| Projekt: | Stavební úpravy Terminálu 3 | |
| Objednatel: | Letiště Praha a.s. | |
| Předmět: | Pokyn k provedení změny (PPZ) | 043 |

Předmět změny: Úprava polohy čidel EPS ve strojovně VZT

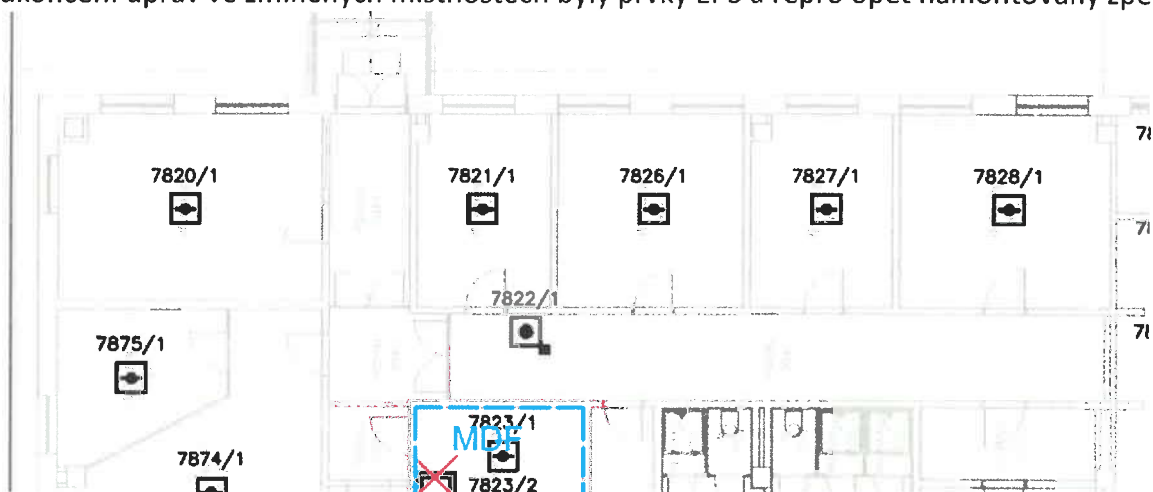
ZL_49 - z důvodu stavebních úprav a nutnosti demontáže podhledu v místnostech TimeAir m.č. 154, 155, 156, 157 a 158 byly z podhledu demontovány hlásiče EPS a reproduktory. Po ukončení úprav ve zmíněných místnostech byly prvky EPS a repro opět namontovány zpět.
